DOSSIER DE DEMANDE D'AUTORISATION D'EXPLOITER UNE CARRIERE ET UNE INSTALLATION DE TRAITEMENT ET DE TRANSIT DE MATERIAUX

COMMUNE DE POUZILHAC

NOTE PRECISANT LES DISPOSITIONS DE REMISE EN ETAT PRISES POUR PRESERVER L'AQUIFERE SOUS-JACENT

**Avis de l'Agence Régionale de Santé du 23 octobre 2017
sur le dossier présentant le projet et comprenant l'étude d'impact**

PLAN ET COUPE DE PRINCIPE DE L'AMENAGEMENT DE GESTION DES EAUX DU TALWEG EN PHASE EXPLOITATION Figure n°1

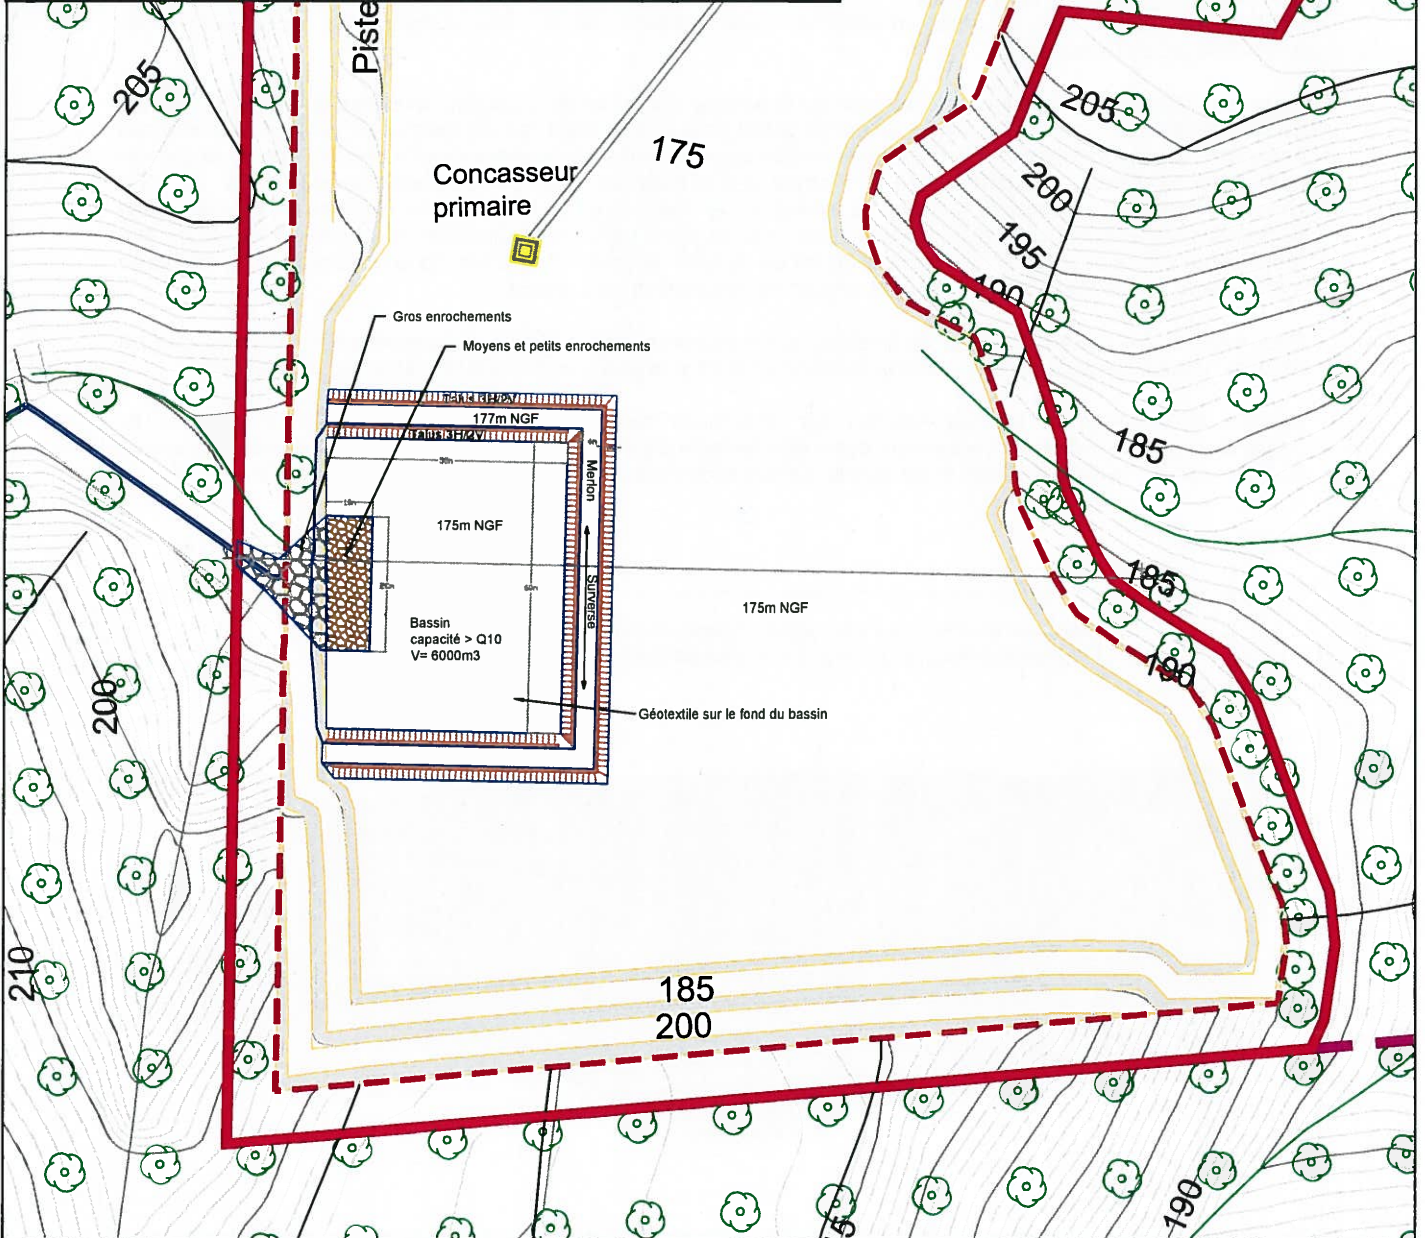
« Il convient toutefois de relever que l'étude hydrogéologique jointe en annexe du dossier insiste sur la nécessité de limiter au maximum l'apport d'eau de ruissellement du site vers le fond de carreau, et de disposer d'un dispositif de ralentissement des eaux de ruissellement en provenance du talweg situé à l'ouest du site, ainsi qu'une zone d'infiltration avec fond filtrant ou un bassin de décantation avec déversement, pour éviter l'apport d'eaux turbides au milieu souterrain. Ces dernières mesures sont insuffisamment prises en compte dans les aménagements proposés : l'exploitant envisage notamment, dans le cadre du projet de réaménagement du site, que les eaux de ruissellement soient dirigées vers le point bas en fond de fouille.

Pour préciser le type d'aménagement envisagé par la société ROBERT TRAVAUX PUBLICS pour respecter cet engagement, une description de l'aménagement est apportée en page suivante et un plan et une coupe de principe sont reportées en 2^{ème} page suivante. Il faut toutefois souligner que l'aménagement qui sera réellement mis en place pourra être légèrement différent de celui décrit et illustré ci-après pour s'adapter aux contraintes locales de terrain et d'exploitation, sans aucunement en modifier le principe.

L'ensemble de cet aménagement de gestion des eaux du talweg sera mis en place dès que l'extension de la carrière va atteindre son débouché dans celle-ci, c'est-à-dire en phase 2 d'exploitation (T0 + 10 ans). Il comprendra :

- Un dispositif de ralentissement de la vitesse d'écoulement des ruissellements pluviaux au droit de l'interception du talweg constitué d'enrochements sur tout le linéaire du talweg créé sur le talweg qui s'évase (comme le montre la vue schématique reportée en 2^{ème} page suivante) et se prolonge sur le carreau sur une dizaine de mètres (comme le montre le plan et la coupe de principe reportés sur l'illustration jointe en 2^{ème} page suivante) ; les enrochements seront de grande taille sur toute la pente pour bien casser la vitesse et ils passeront progressivement à une taille moyenne au bas de la pente dans la partie évasée puis à une petite taille dans la partie prolongée sur le carreau de sorte à parfaire le ralentissement de l'écoulement par diffusion ;

- Un bassin de décantation placé dans le prolongement du dispositif de ralentissement de la vitesse susnommé, aux dimensions minimales de 3 000 m² sur 2 m de profondeur (comme le montre le plan et la coupe de principe reportés sur l'illustration jointe en 2^{ème} page suivante) lui permettant la collecte des ruissellements d'une pluie de période de retour plus que décennale ; ce bassin sera constitué par la mise en place d'un merlon de 160 ml environ et de section minimale de 4 m en tête, 10 m en pied et de 2 m de hauteur (avec pente des talus à 3H/2V) réalisé avec les stériles d'exploitation ; il sera pourvu d'un seuil déversant dimensionné pour la pluie centennale ; le fond du bassin directement appliqué sur le carreau de la carrière sera recouvert d'un géotextile assurant le rôle de matériau filtrant des MES.
